DELIBERAZIONE N° XI / 5903

INTESA AI SENSI DELL'ART. 1, COMMA 26, DELLA LEGGE 23 AGOSTO 2004, N. 239, AI FINI DEL RILASCIO DELL'AUTORIZZAZIONE ALLA COSTRUZIONE E ALL'ESERCIZIO DEL PROGETTO DI RAZIONALIZZAZIONE DEGLI ELETTRODOTTI DI RETE SRL (EX RFI) A 132 KV T. M23 "MELEGNANO RT - LODI RT" E T. M25 "LODI RT - CASALPUSTERLENGO RT" - REGIONE LOMBARDIA, PROVINCIA DI LODI, COMUNI DI TAVAZZANO CON VILLAVESCO E LODI. POSIZIONE EL-473

Progetto di riqualificazione delle linee previsto dal Piano di Razionalizzazione della Rete elettrica ad alta tensione nei Comuni di Tavazzano con Villavesco (LO) e Lodi. Razionalizzazione degli elettrodotti di Rete Srl (Ex RFI)

POSIZIONE EL/473

1. Tav. 1779-31G-20-1A
2. Nota SAL prot. n. 4135 del 04/06/2020 indirizzata a Ecoplan S.r.l.

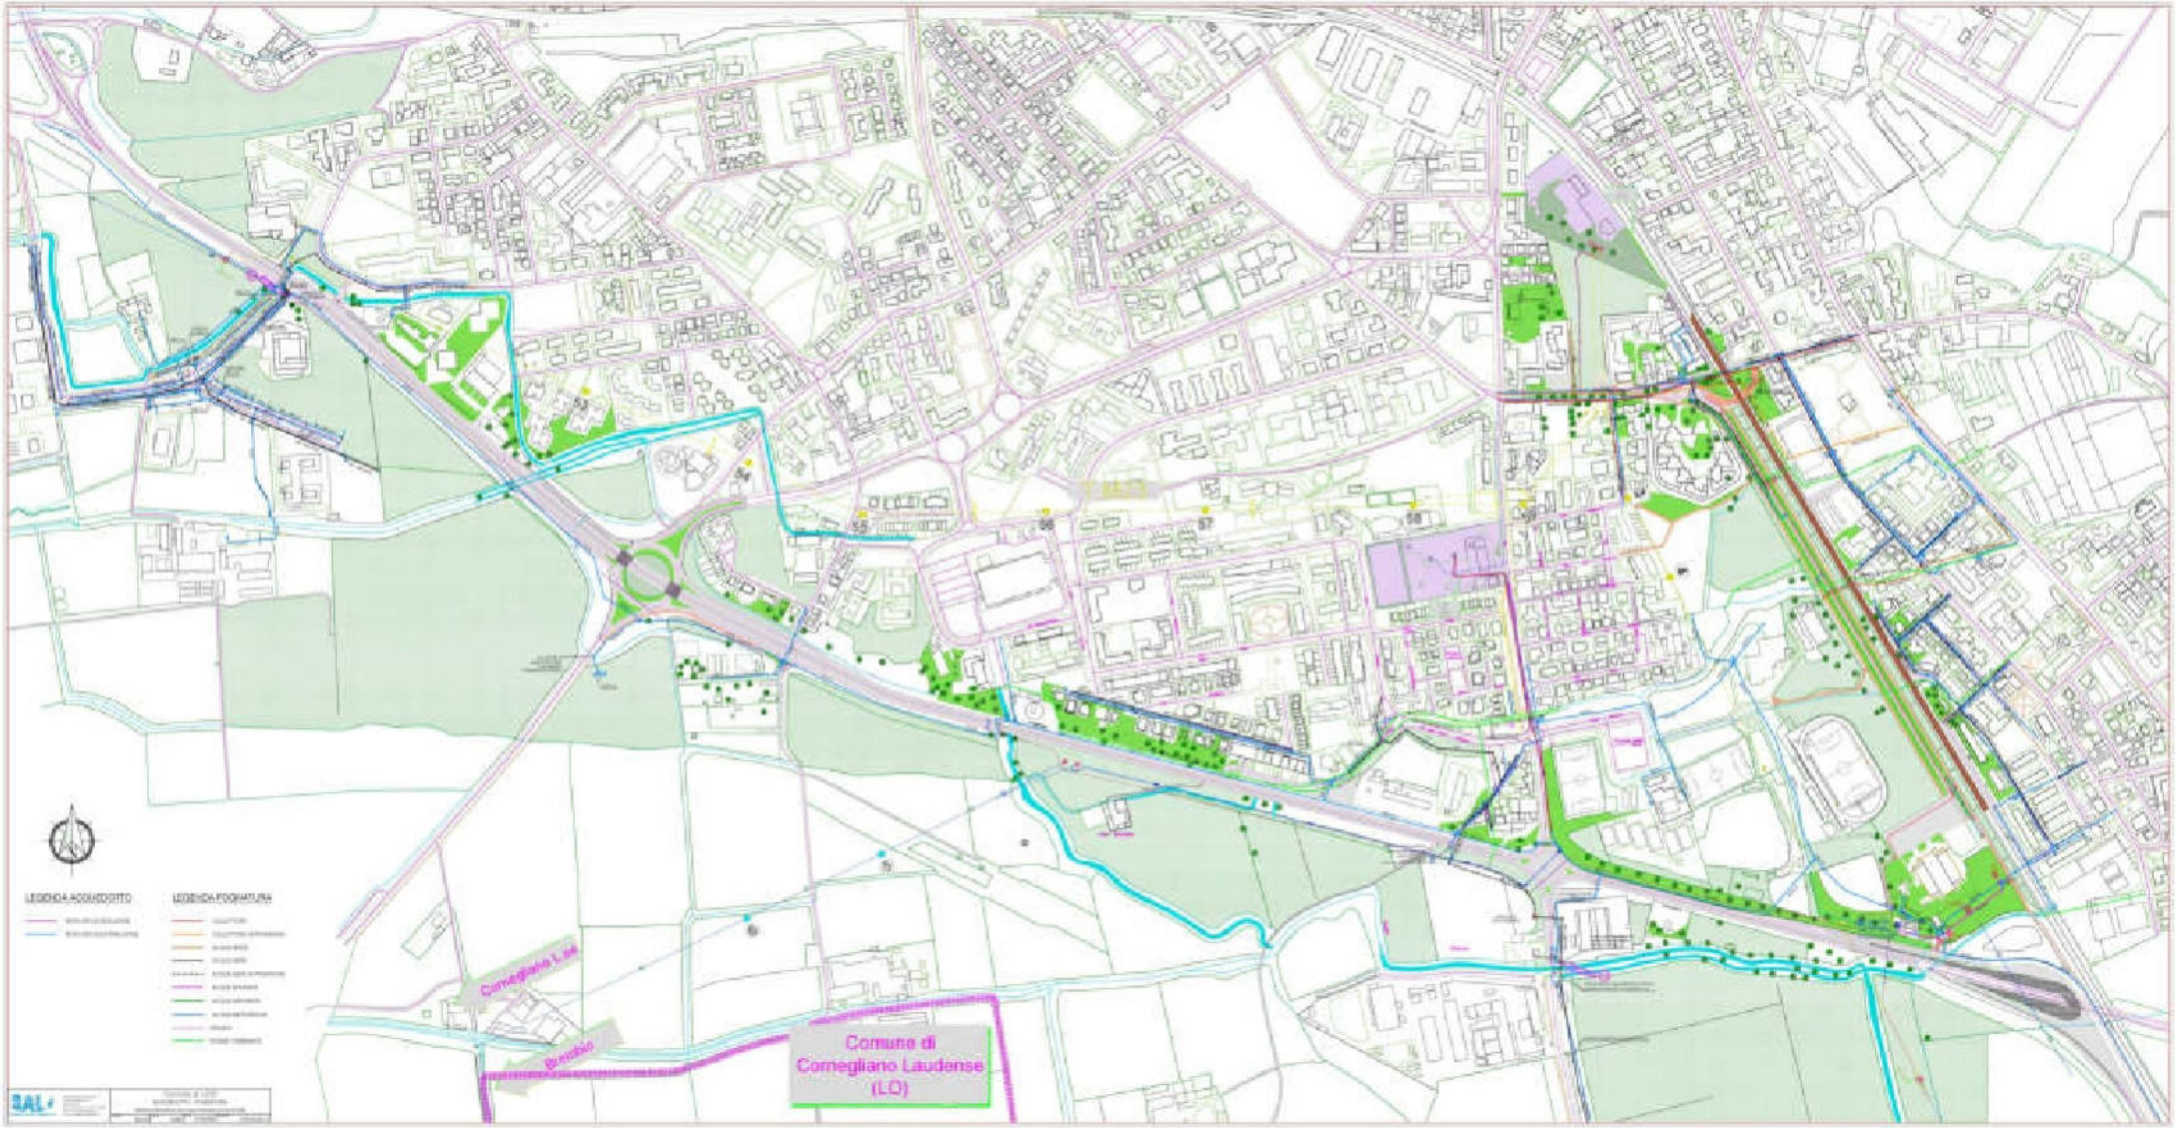
Con riferimento all'intervento in esame e al fine della valutazione di eventuali interferenze tra le opere in progetto e le reti gestite dalla scrivente, si trasmette in allegato la planimetria con la rappresentazione delle reti fognarie e idriche nonché con l'ubicazione dei pozzi acquedottistici.

Si segnala che tale planimetria è già stata trasmessa alla società Ecoplan S.r.l. con nota prot. 4135 del 04/06/2020, invitando la società stessa a prendere contatti con il personale tecnico di SAL al fine di concordare un eventuale sopralluogo congiunto.

Ai fini della valutazione di eventuali interferenze tra le opere in progetto e le reti idriche e fognarie gestite dalla Vs Società, si evidenzia che i sottoservizi di vostra competenza sono stati riportati nell'elaborato "Aerofotogrammetria con attraversamenti – Comune di Lodi", doc. DV23M23A1BBX00001 allegato alla documentazione progettuale, coerentemente con quanto rappresentato nella planimetria condivisa da Codesta Società.
